15/4/2024 ב' יסודי חדש רובע ט"ז

מבדקי בטיחות מנהל חינוך

סיכום מבדק שנתי

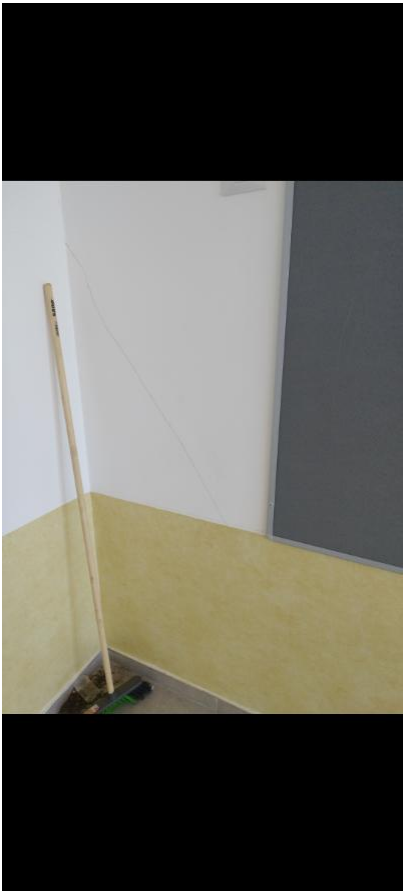
קומה שנייה -
במעבר בין אגפים
נבנת חומה בגובה
136 ס"מ קיימת
אפשרות ישיבה על
החומה ונפילה

מטה. קומה
שלישית- במעבר
בין אגפים נבנו שתי
חומות בגובה 167
ס"מ קיימת
אפשרות ישיבה על
החומה ונפילה
מטה.

1 אין להציב ציוד
הניתן לטיפוס עליו
בצמוד למקומות
עם הפרשי גובה
(חלונות, מעקים
..(וכיוב
